美浜発電所3号炉および 高浜発電所1, 2号炉の 審査結果について

令和3年3月21日

4. 美浜3号炉の新規制基準 に係る審査結果

5. 高浜1, 2号炉の新規制基準 に係る審査結果

【敷地周辺の主な断層の分布】

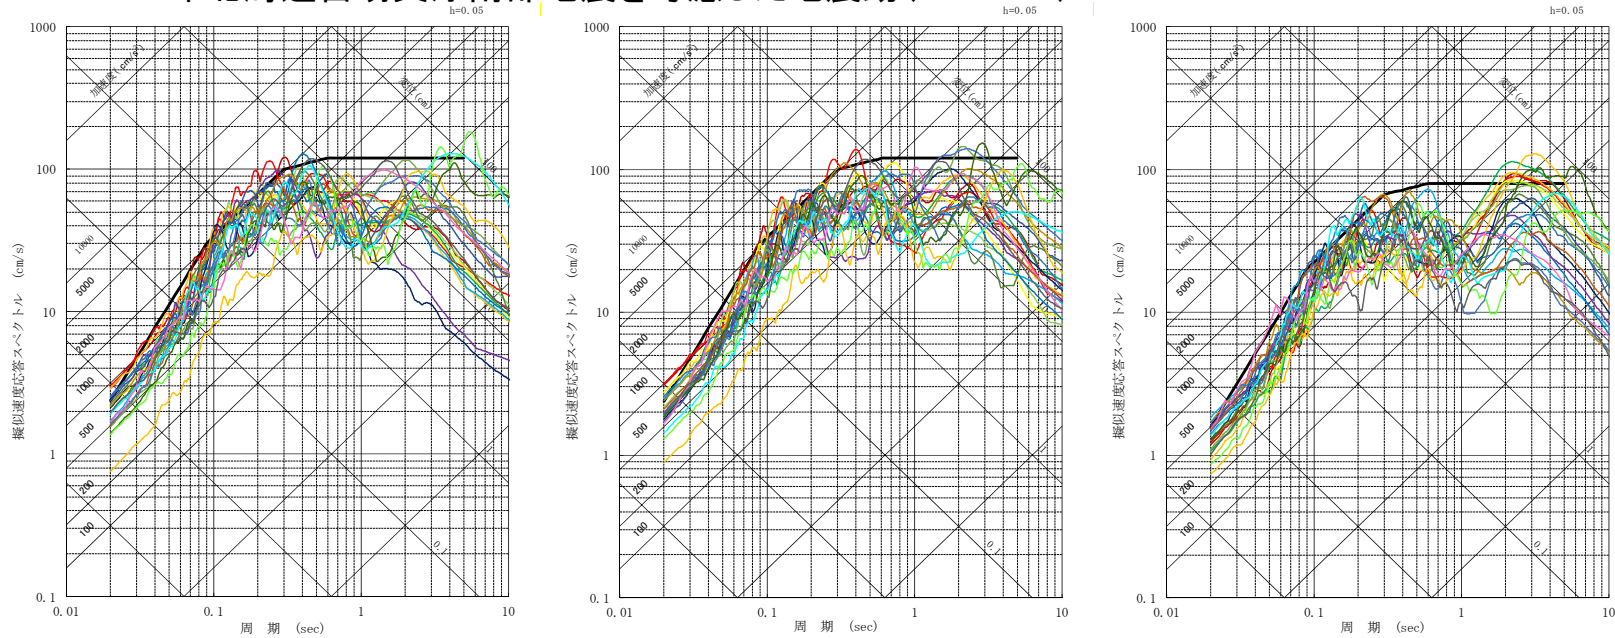
- C断層、三方断層、白木－丹生断層、大陸棚外縁～B～野坂断層、安島岬沖～和布－干飯崎沖～甲楽城断層に加え、審査の過程において甲楽城沖断層～浦底断層～池河内断層～柳ヶ瀬山断層による地震を検討用地震として追加。
- 断層上端深さについて、調査結果の信頼性を踏まえて評価することを指摘し、申請当初の4kmから3kmに見直した上で地震動評価を実施。
- 地震動評価において、震源断層の長さの不確かさとして、安島岬沖～和布－干飯崎沖～甲楽城断層～甲楽城沖断層～浦底断層～池河内断層～柳ヶ瀬山断層～柳ヶ瀬断層南部～鍛冶屋断層～関ヶ原断層の連動ケースを追加。

内部火災

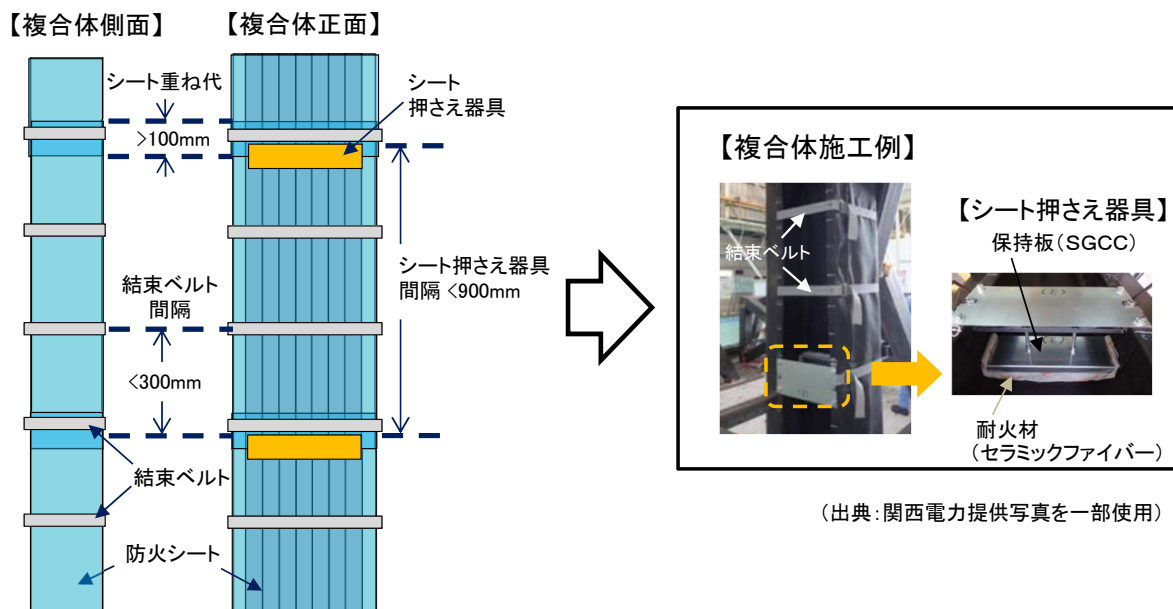
←先行炉と同様に非難燃ケーブルへの措置を追加

- 安全機能を有する構造物、系統及び機器を火災から防護することを目的として火災区域及び火災区画を設定し、火災発生防止、早期の火災感知・消火、影響軽減のそれぞれの方策により対策を講じる設計方針であることを確認。
 - ・ケーブルの物量を大幅に削減できる区画(配線処理室等)及びデブリの発生を抑える必要のある格納容器内、過電流による発火の可能性がある範囲のケーブルを難燃ケーブルに取り替え。
 - ・上記以外の箇所については、難燃ケーブルと同等以上の難燃性能を実証試験により確認された複合体(ケーブルとトレイを難燃性の防火シートで覆い、結束ベルト等で固定されたもの)や電線管への収納を実施。

審査結果: 難燃性能について十分な保安水準が確保されることを確認

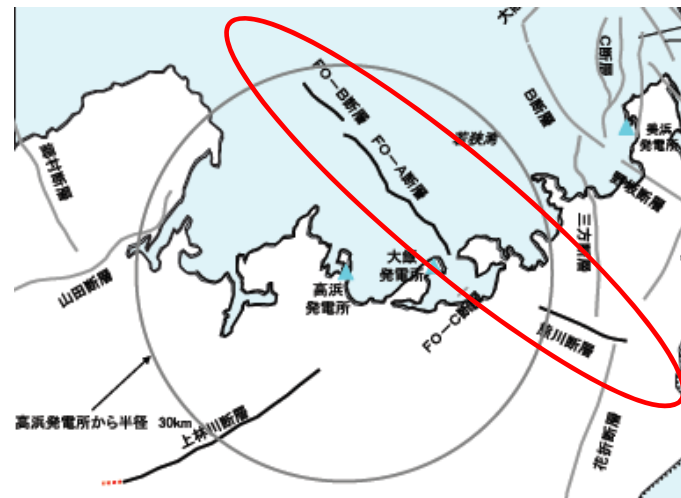
- 周辺活断層について、事業者は、申請当初FO-A～FO-B断層の2連動として評価。
審査において、熊川断層の連動も考慮する必要性を指摘し、3連動としての評価に変更。
 - ・有識者にも審査会合に参加いただき、両断層の連続性について評価。
 - ・FO-A～FO-B断層と熊川断層との間に断層の有無が不明瞭な区間が相当あり、連動を否定することは難しい。
 - ・3連動を考慮することにより、FO-A～FO-B断層(長さ35km、マグニチュード7.4)ではなく、FO-A～FO-B～熊川断層(長さ63.4km、マグニチュード7.8)として地震動を評価
- 高浜の地下構造の調査等に基づき、震源断層上端深さを申請当初の4kmより浅い3kmで評価。
- 震源を特定せず策定する地震動として、全サイト共通の北海道留萌支庁南部地震だけではなく、地域性を考慮して鳥取県西部地震の震源近傍での観測記録に基づく地震動を追加。

基準地震動

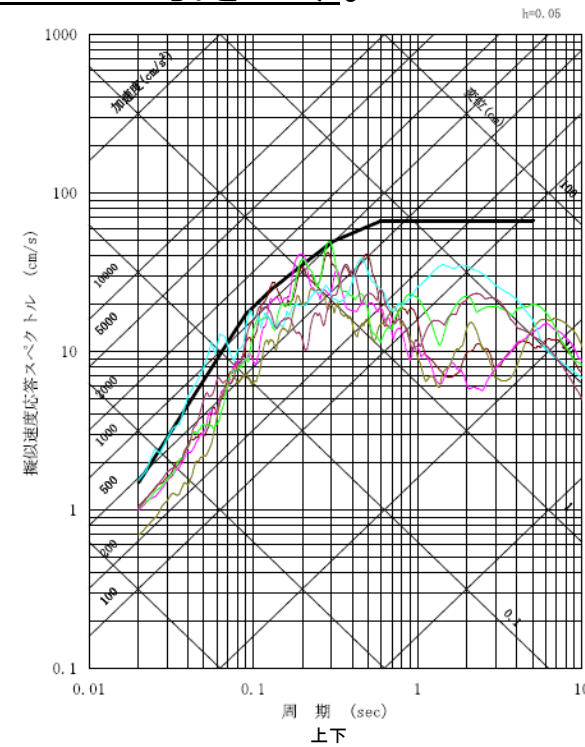
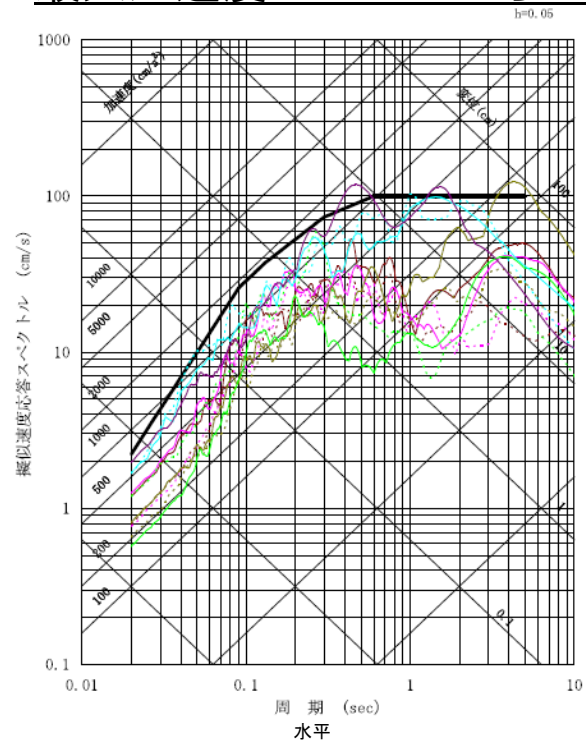
申請当初の最大加速度550ガルから700ガルに引き上げ。

- Ss-1: 応答スペクトル法に基づき設定
- Ss-2~4: FO-A~FO-B~熊川断層
- Ss-5: 上林川断層

- Ss-6: 2000年鳥取県西部地震
- Ss-7: 2004年北海道留萌支庁南部地震

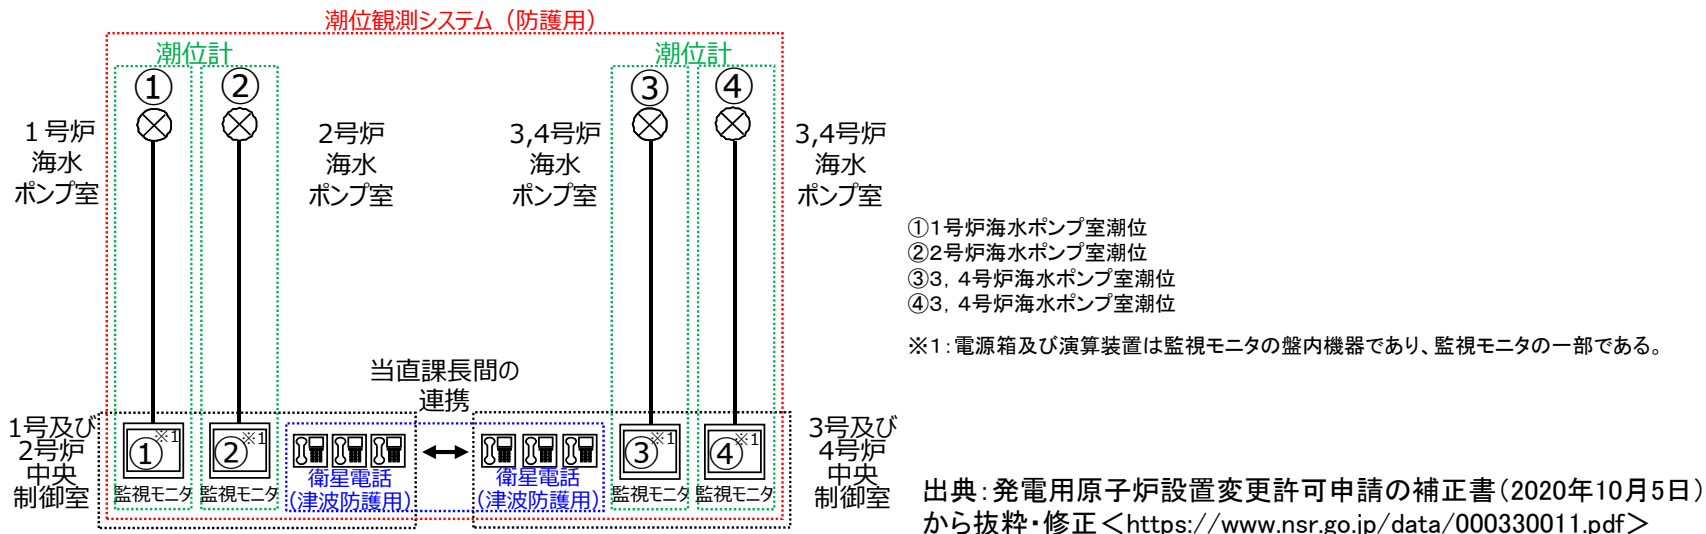
閉止判断基準の設定にあたっては、①及び②から得られた値に潮位の揺らぎ(0.10m)及び余裕を考慮し、さらに、第1波の下降波の先行到達の条件に加え、第1波の上昇波の先行到達の条件も考慮する。

規制委員会は、閉止判断基準について、「潮位観測システム(防護用)のうち2台の潮位計の観測潮位がいずれも10分以内に0.5m以上下降し、その後、最低潮位から10分以内に0.5m以上上昇すること、又は、10分以内に0.5m以上上昇し、その後、最高潮位から10分以内に0.5m以上下降すること」と設定することを確認。
